RAPORT O ODDZIAŁYWANIU NA ŚRODOWISKO

**PN.: „BUDOWA FARMY FOTOWOLTAICZNEJ SULECHÓW WRAZ Z
INFRASTRUKTURĄ TOWARZYSZĄCĄ, GŁÓWNYM PUNKTEM ZASILANIA
I MAGAZYNAMI ENERGII”**

UZUPEŁNIENIE NR 1

W odpowiedzi na wezwanie Regionalnego Dyrektora Ochrony Środowiska w Gorzowie Wielkopolskim z dnia 30 maja 2025 r., znak: WZŚ.4221.88.2025.PT, przedkładamy poniższe wyjaśnienia.

Rycina 1. Farmy fotowoltaiczne planowane w otoczeniu przedmiotowej inwestycji [opracowanie własne].

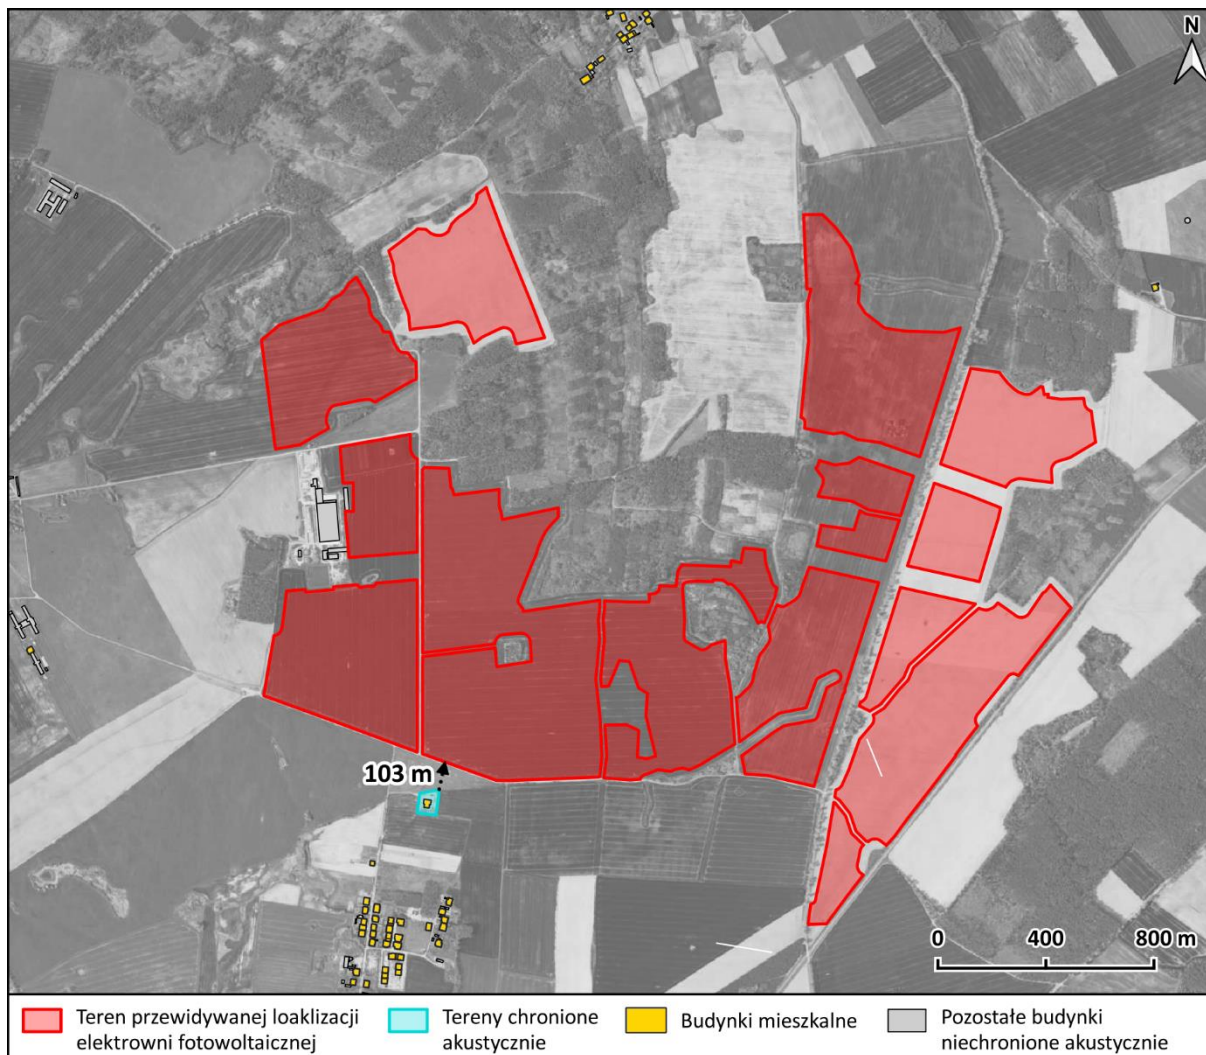
Z uwagi na fakt, że punkty 6 i 8 ww. wezwania dotyczyły konieczności przeanalizowania skumulowanego oddziaływania konieczne było pozyskanie informacji na temat innych przedsięwzięć polegających na budowie farmy fotowoltaicznej w buforze 5 km od terenu, na którym planowana jest realizacja przedmiotowego przedsięwzięcia. W tym celu przeanalizowano jakie tereny znajdują się w ww. buforze i wystąpiono z wnioskami o udostępnienie informacji do:

Otrzymane odpowiedzi stanowią Załącznik I do przedmiotowego uzupełnienia. Na podstawie otrzymanej dokumentacji zidentyfikowano planowane farmy fotowoltaiczne w buforze 5 km od terenu planowanej farmy fotowoltaicznej. Zidentyfikowane inwestycji zaznaczono na poniższej rycinie.

Rycina 2. Lokalizacja planowanej farmy fotowoltaicznej względem najbliższych terenów podlegających ochronie akustycznej [opracowanie własne].

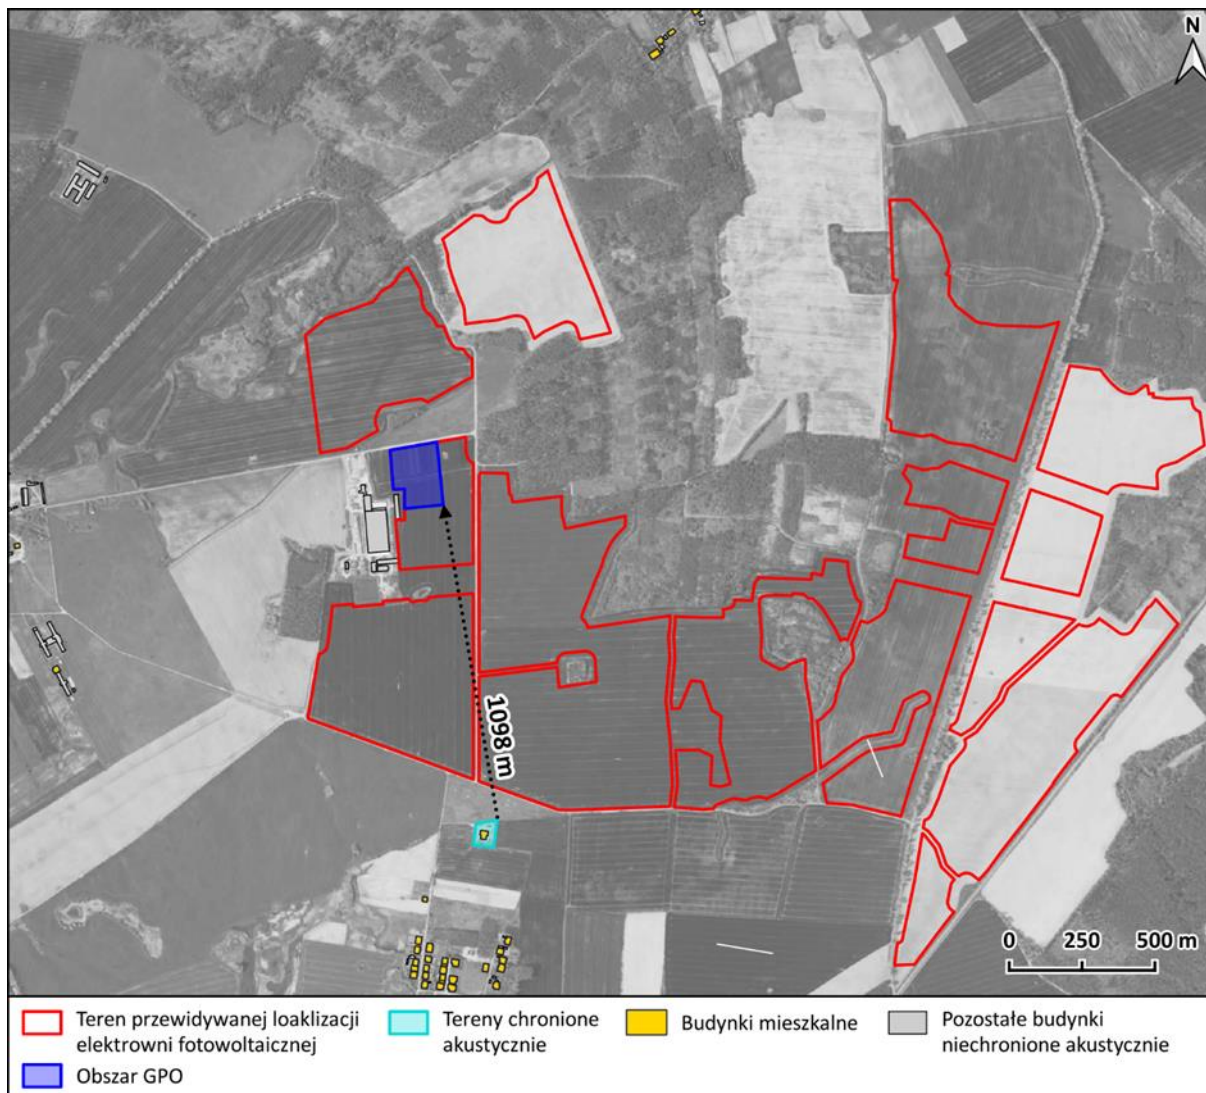
2. Podać odległość planowanego zamierzenia inwestycyjnego od najbliższych terenów chronionych akustycznie.

Najbliższe tereny podlegające ochronie akustycznej zlokalizowane są w odległości około 130 m od terenu planowanej farmy fotowoltaicznej. Zostały one przedstawione na poniższej rycinie.
